Сравнение редакций тома 4.1.2 «Архитектурные решения» 1439/2025/4-ИЛО1.2

Этап №4. Строительство железнодорожных путей общего пользования (приемоотправочный парк ст. Круглое Поле). Раздел 4, подраздел 1, часть 2.

Редакция от 29.07.2026	**Редакция от 16.10.2026**
Файл	Раздел ПД №4 Подраздел №1 Часть №2 ИЛО1.2 (Парк_АР) (1439_2025_4) 26.07.29.pdf	Раздел ПД №4 Подраздел №1 Часть №2 ИЛО1.2 (Парк_АР) (1439_2025_4) 26.10.16.pdf
Количество страниц	41	101

Лист 1439/2025/4-ИЛО1.2-ГЧ.02. Туалетный модуль: план и разрез 1-1 (в редакции от 16.10.2026 на разрезе размер А–Б 1700, на плане 2000)

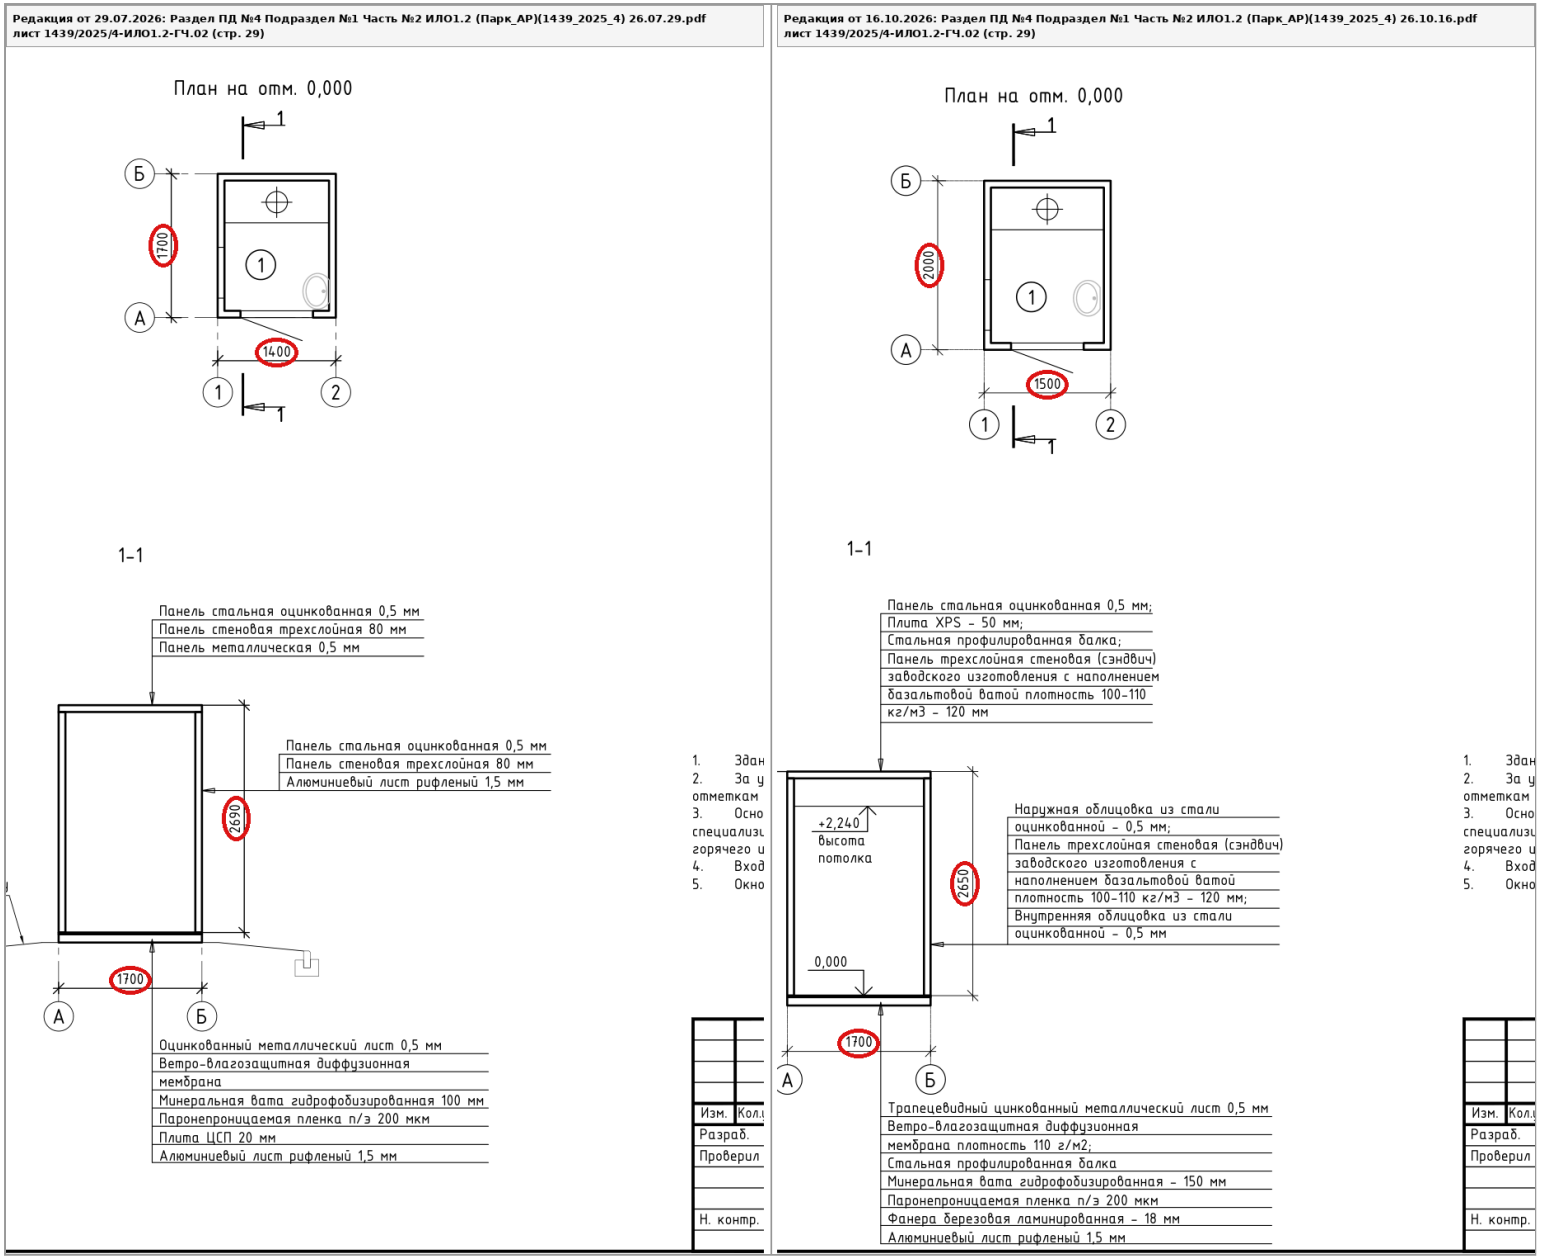
Лист	Изменения в редакции от 16.10.2026
1439/2025/4-ИЛО1.2-ГЧ.01 (стр. 28) Ведомость документов графической части	Без изменений
1439/2025/4-ИЛО1.2-ГЧ.02 (стр. 29) Туалетный модуль. План, разрез 1-1	План: 1400×1700 → 1500×2000 мм. Разрез: высота 2690 → 2650 мм; добавлены отметки 0,000, +2,650, «+2,240 высота потолка»; состав стены, кровли и пола заменён (сэндвич-панель 120 мм, плита XPS 50 мм, минвата 150 мм, фанера 18 мм); надпись «Отмостку см. ПЗУ» и изображение отмостки на разрезе удалены. Экспликация: туалетная кабина 1,91 → 2,47 м². Основные показатели: площадь застройки 2,38 → 3,0 м², общая площадь 1,91 → 2,47 м², строительный объём 6,4 → 7,95 м³. Примечания 1–5 без изменений
1439/2025/4-ИЛО1.2-ГЧ.03 (стр. 30) Туалетный модуль. Фасады	Ширина 1400 → 1500 мм (фасады 1-2, 2-1) и 1700 → 2000 мм (А-Б, Б-А); верх «+2,690» → «+2,650». Фасад Б-А: добавлены отметки +1,950 и +1,350 (окно); отметка «134,81» под 0,000 удалена. Фасад 1-2: изменена сторона открывания двери. Полоса RAL 3020 показана ниже (высота полосы не проставлена ни в одной редакции)

6	1439/2025/4-ИЛО1.2-ТЧ, подраздел 5.2 / 1439/2025/4-ИЛО1.2-ГЧ.06	Модульный пункт обогрева: в тексте подраздела 5.2 «Базальтовая вата толщиной 120 мм», в таблице того же подраздела «Стена Базальт. вата 150», на разрезе листа 1439/2025/4-ИЛО1.2-ГЧ.06 «Панель стеновая трехслойная с базальтовой ватой… – 150 мм»
7	1439/2025/4-ИЛО1.2-ТЧ, подразделы 5.2, 5.3 и раздел 10 / 1439/2025/4-ИЛО1.2-ГЧ.09, 1439/2025/4-ИЛО1.2-ГЧ.10	Тип стеклопакета бытового модуля и пункта обогрева: подразделы 5.2 и 5.3 — «с однокамерными стеклопакетами»; раздел 10 — «окна из ПВХ-профиля с двухкамерным стеклопакетом по ГОСТ 30674—2023» и далее «Заполнение: стеклопакет однокамерный, энергоэффективный, тонированный СПО (32 мм)»; примечания листов 1439/2025/4-ИЛО1.2-ГЧ.09 и 1439/2025/4-ИЛО1.2-ГЧ.10 — «Окна металлопластиковые с двухкамерным стеклопакетом толщиной 32мм»
8	1439/2025/4-ИЛО1.2-ГЧ.02	На плане размер между осями А–Б 2000 мм, на разрезе 1-1 между теми же осями — 1700 мм

Лист 1439/2025/4-ИЛО1.2-ГЧ.04. Модульная компрессорная: разрез 1-1

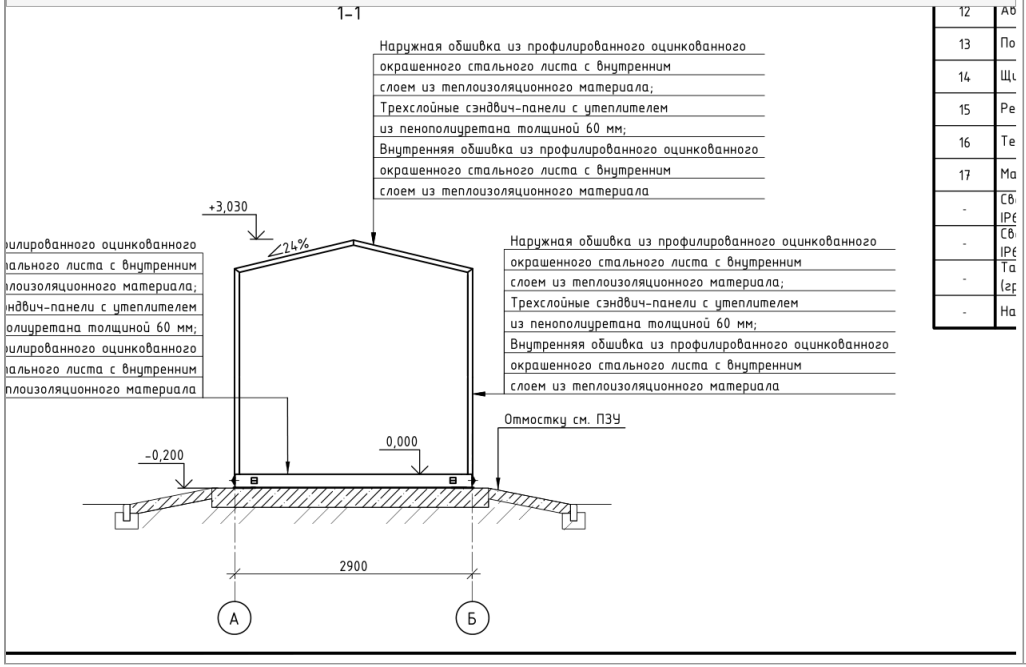
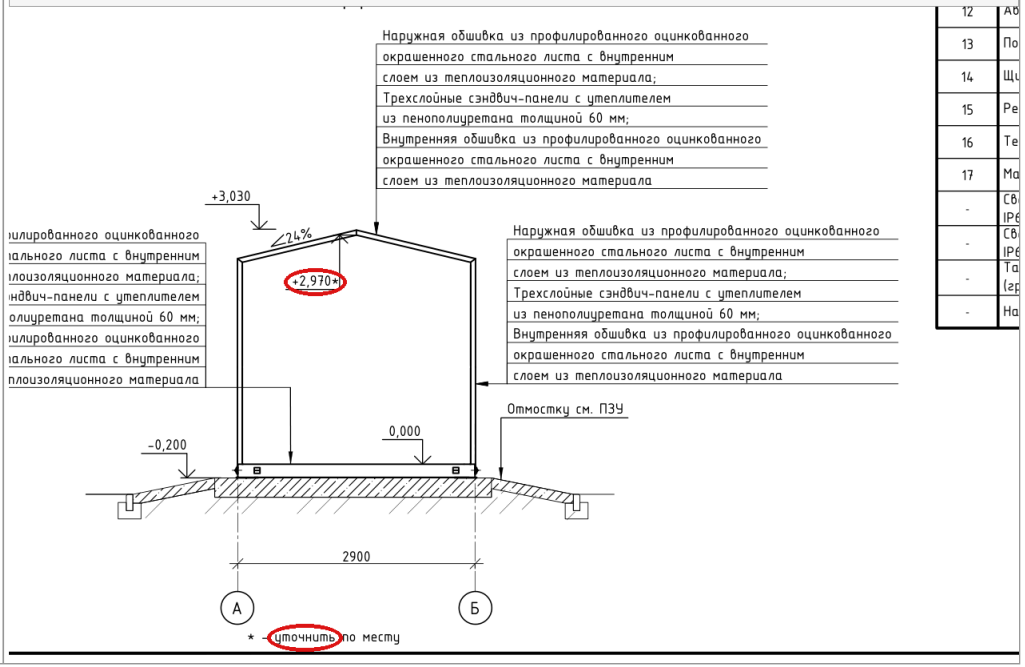
1439/2025/4-ИЛО1.2-ГЧ.04 (стр. 31) Модульная компрессорная. План, разрез 1-1	Добавлены отметка «+2,970*» и сноска «* - уточнить по месту». Разрез 1-1 перенесён на листе без изменений. План, спецификация, экспликация, показатели, примечания — без изменений
1439/2025/4-ИЛО1.2-ГЧ.05 (стр. 32) Модульная компрессорная. Фасады	Добавлены отметки: «+2,300» (фасады 1-2 и А-Б), «+1,645» и «+1,230» (фасад 2-1). Остальное без изменений
1439/2025/4-ИЛО1.2-ГЧ.06 (стр. 33) Модульный пункт обогрева. План, разрез 1-1	«Окно 1000х1000мм» → «Окно 1200х1250мм»; на плане размеры по проёму 720 / 1000 / 720 → 620 / 1200 / 620 (оба модуля). Разрез: добавлена «+2,460 высота потолка». Экспликация, показатели, примечания без изменений
1439/2025/4-ИЛО1.2-ГЧ.07 (стр. 34) Модульный пункт обогрева. Фасады	Фасад В-А: отметки +2,890; +2,300; +1,900; +0,900 → +2,890; +2,150; +0,900. Фасад А-В: добавлена «+2,050». На всех четырёх фасадах удалена «−0,300 Ур.з.»

9	1439/2025/4-ИЛО1.2-ГЧ.04	Отметка «+2,970*» со сноской «* - уточнить по месту» — в проектной документации отметка должна быть определена
10	1439/2025/4-ИЛО1.2-ГЧ.08	Два примечания под номером «1.»
11	1439/2025/4-ИЛО1.2-ГЧ.14	Два фасада с названием «Фасад в осях А-Б»; у второго оси подписаны в порядке Б…А (в редакции от 29.07.2026 — «Фасад в осях Б-А»)
12	1439/2025/4-ИЛО1.2-С (стр. 4) Содержание тома	Содержание тома в обеих редакциях одинаковое: «Текстовая часть» (с. 4), «Графическая часть» (с. 27). Технические паспорта, включённые в редакцию от 16.10.2026 (стр. 42–101), в содержании тома не указаны

Лист 1439/2025/4-ИЛО1.2-ГЧ.08. БКТП 250 кВА: примечания

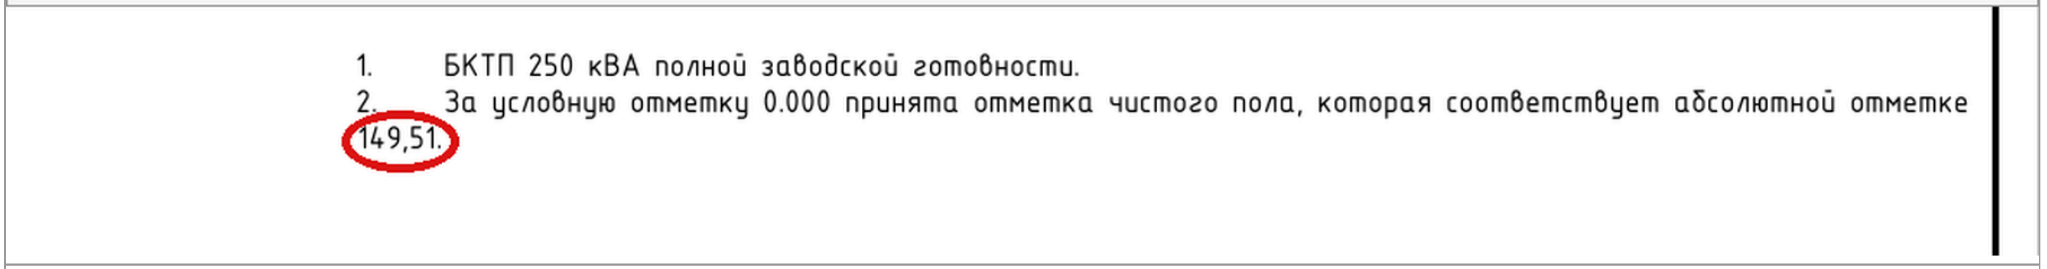
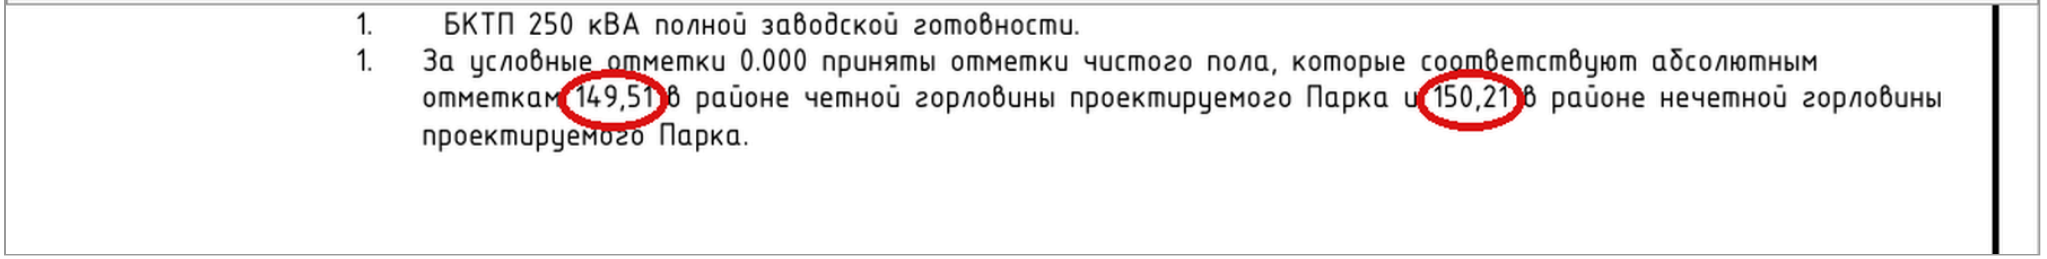
1439/2025/4-ИЛО1.2-ГЧ.08 (стр. 35) БКТП 250 кВА. Фасады	На всех четырёх фасадах удалены «−0,400 Ур.з.» и изображение рельефа и опор под зданием. Добавлены отметки: А-Г +2,480, +0,270; Г-А +2,540, +0,270; 1-2 и 2-1 +2,540, +1,730, +1,360, +0,550. Примечание 2 «… соответствует абсолютной отметке 149,51.» заменено на «За условные отметки 0.000 приняты отметки чистого пола, которые соответствуют абсолютным отметкам 149,51 в районе четной горловины проектируемого Парка и 150,21 в районе нечетной горловины проектируемого Парка.»
1439/2025/4-ИЛО1.2-ГЧ.09 (стр. 36) Бытовой модуль. План, разрез 1-1	План: мебель и оборудование на плане больше не показаны; изменены перегородки и двери у оси Б в осях 5–7. Экспликация: было 16 позиций, стало 17 (см. таблицу ниже). Показатели: площадь застройки 162,0 м² и общая площадь 145,48 м² — без изменений; строительный объём 453,6 → 694,98 м³. Разрез: плоская кровля с верхом +2,800 заменена двускатной с верхом +4,290; добавлена «+2,500 высота потолка»; удалена «−0,300 Ур. земли»

Лист 1439/2025/4-ИЛО1.2-ГЧ.09. Бытовой модуль: экспликация и основные строительные показатели

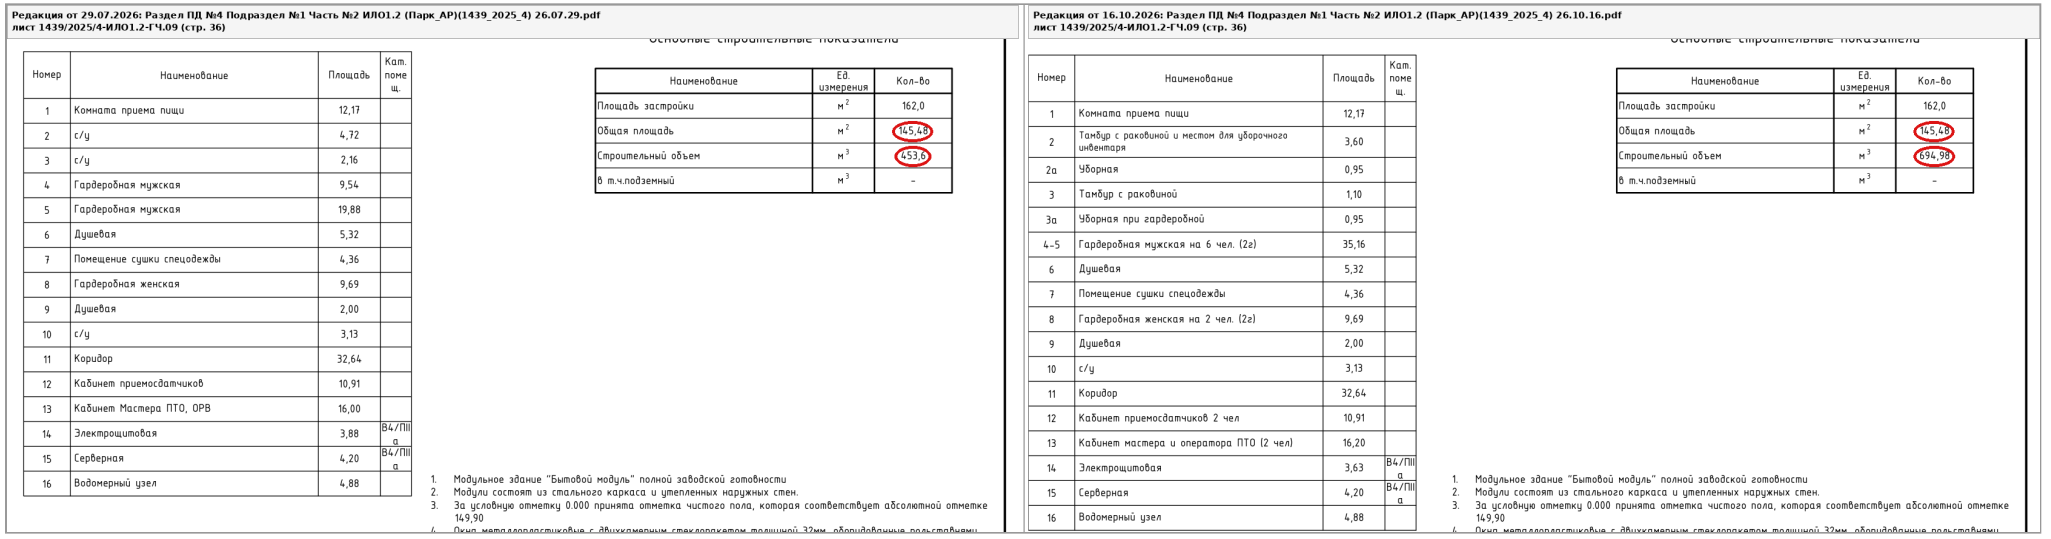
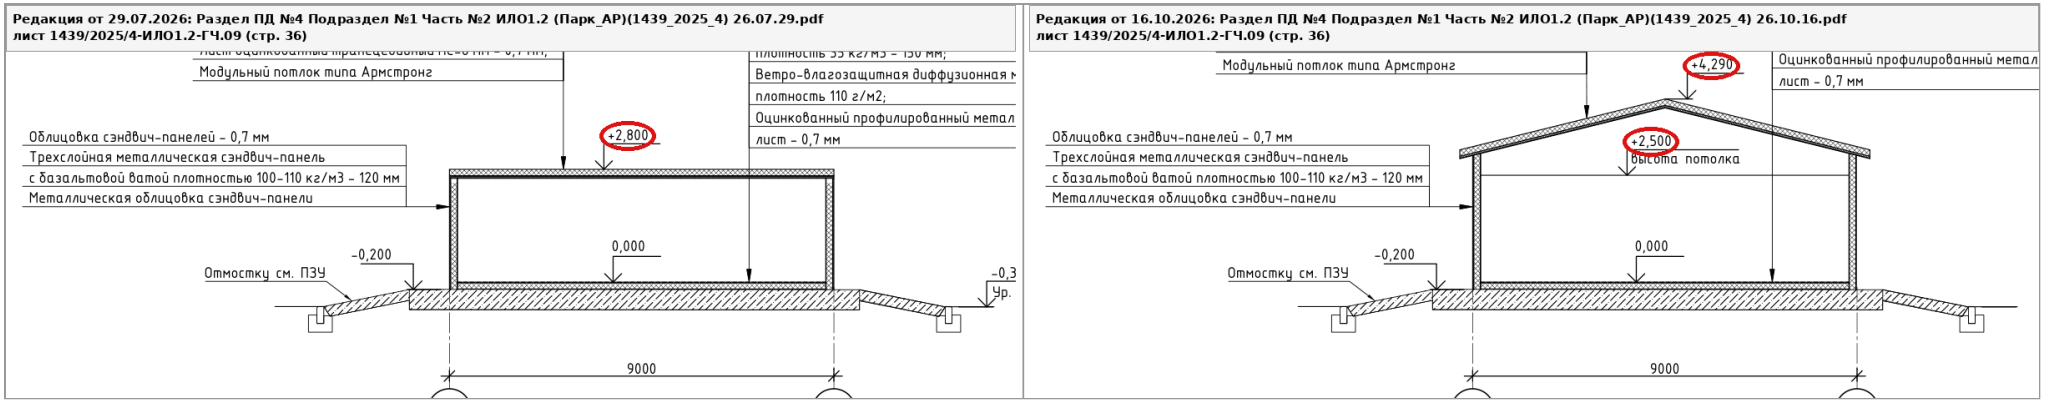
№	Документ, лист	Замечание
1	1439/2025/4-ИЛО1.2-ГЧ.09	Сумма площадей помещений по экспликации 150,89 м², общая площадь в основных строительных показателях 145,48 м² (в редакции от 29.07.2026 сумма совпадала с показателями — 145,48 м²)

2	1439/2025/4-ИЛО1.2-ГЧ.09	На плане нет номера помещения 7 (в экспликации есть поз. 7 «Помещение сушки спецодежды», 4,36 м²); помещения 4 и 5 на плане пронумерованы раздельно, в экспликации — одной строкой «4-5»
3	1439/2025/4-ИЛО1.2-ТЧ, раздел 15 / 1439/2025/4-ИЛО1.2-ГЧ.09	В текстовой части: «Место для хранения уборочного инвентаря предусмотрено в помещении санузла, пом. №2». На листе 1439/2025/4-ИЛО1.2-ГЧ.09 пом. 2 — «Тамбур с раковиной и местом для уборочного инвентаря», уборная — пом. 2а
4	1439/2025/4-ИЛО1.2-ТЧ, подраздел 14.4 / 1439/2025/4-ИЛО1.2-ГЧ.09	В текстовой части основное помещение — «кабинет мастера ПТО, ОРВ», на листе — «Кабинет мастера и оператора ПТО (2 чел)»
5	1439/2025/4-ИЛО1.2-ТЧ, раздел 9	Сохранён текст «Полы в «Туалетном модуле» выполнены из алюминиевого листа рифленого (тип рифления квинтет) толщиной 1,5 мм» и добавлен текст «Напольное покрытие помещений туалетного модуля предусмотрено линолеумом Tarkett ACCZENT PRO, или аналогом». На листе 1439/2025/4-ИЛО1.2-ГЧ.02 в составе пола указан «Алюминиевый лист рифленый 1,5 мм»

Лист 1439/2025/4-ИЛО1.2-ГЧ.10. Бытовой модуль: фасады

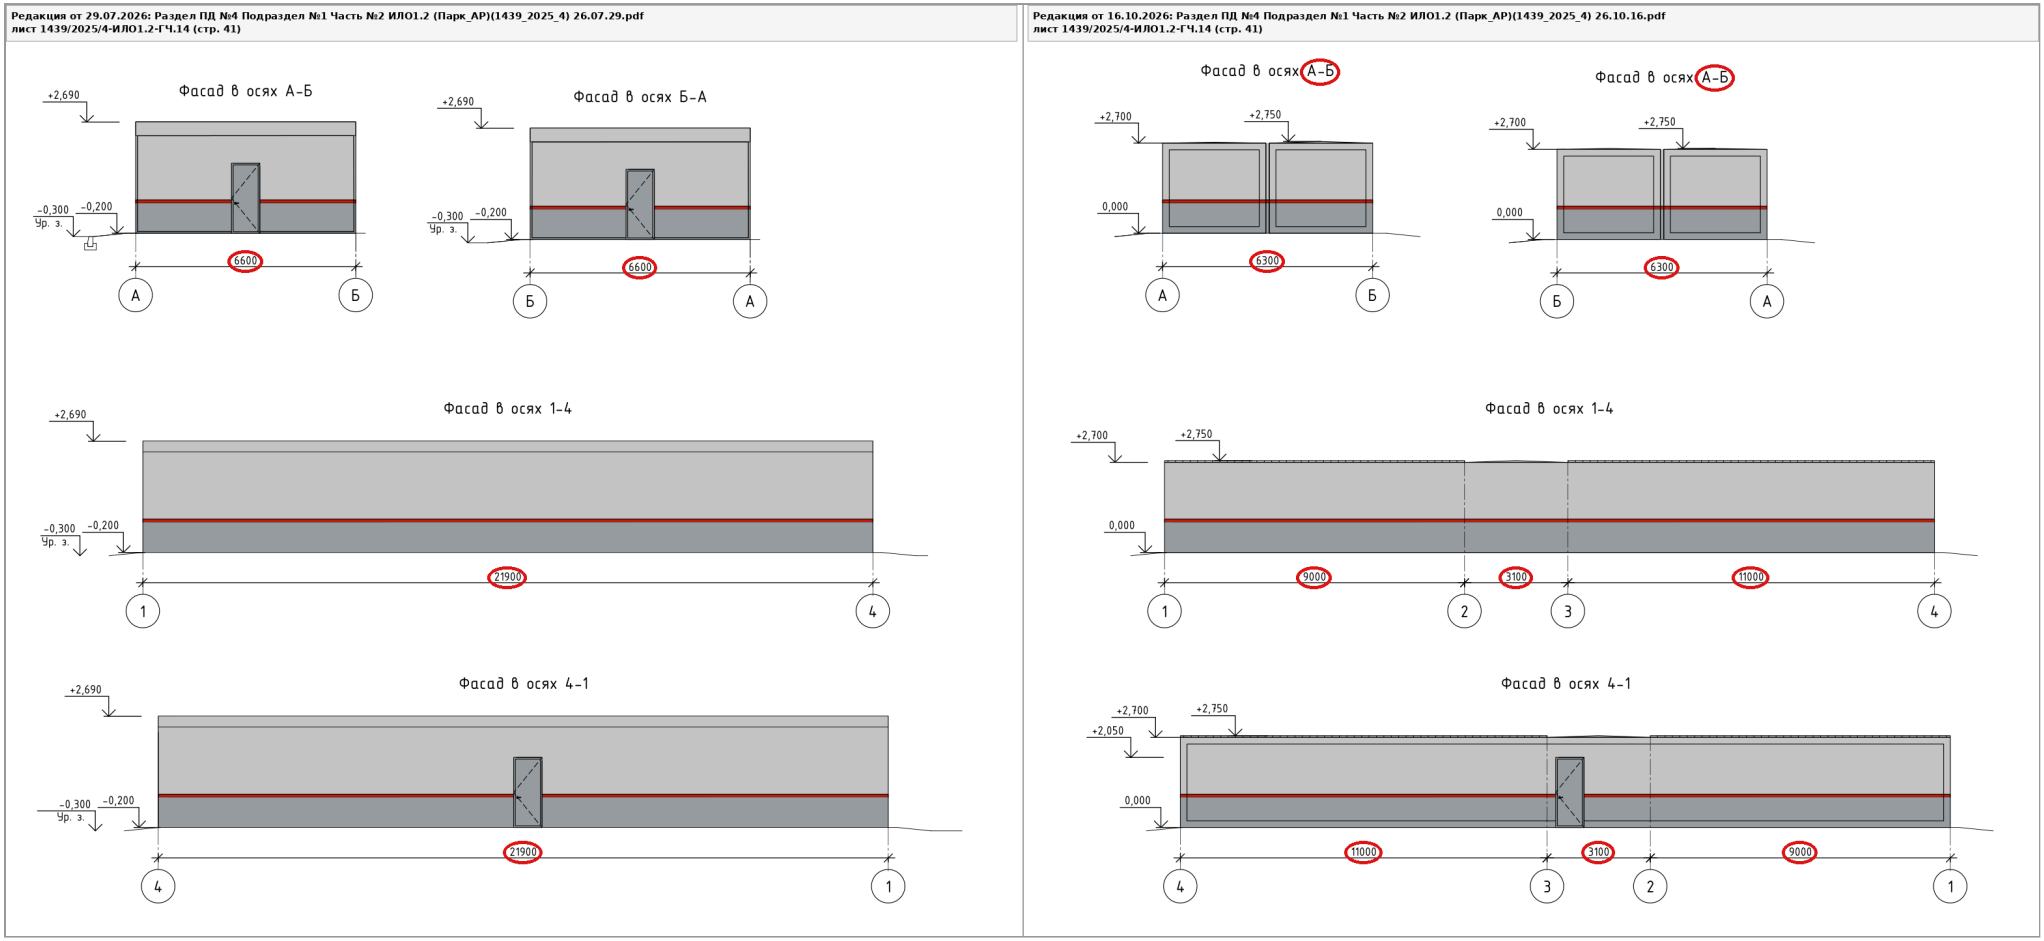
1439/2025/4-ИЛО1.2-ГЧ.10 (стр. 37) Бытовой модуль. Фасады	Двускатная кровля: конёк +4,290, карниз +2,890 (было +2,800); показана разрезка на модули. Фасад 1-7: было 3 окна и 1 дверь, стало 1 окно и 1 дверь. Фасады А-Б, Б-А, 7-1: число проёмов не изменилось. Добавлены отметки +2,100 и +0,900 (окна), +2,050 (двери); удалена «−0,300 Ур. з.»
1439/2025/4-ИЛО1.2-ГЧ.11 (стр. 38) Кладовая. План, разрез 1-1	Добавлена «+2,700 высота потолка». Остальное без изменений
1439/2025/4-ИЛО1.2-ГЧ.12 (стр. 39) Кладовая. Фасады	Добавлена «+2,050» на фасаде 1-2. Остальное без изменений
1439/2025/4-ИЛО1.2-ГЧ.13 (стр. 40) Модуль АСДТ-5. Фасады	На всех четырёх фасадах удалены «−0,300 Ур. з.» и изображение опор; на фасаде А-Б добавлена «+2,050»
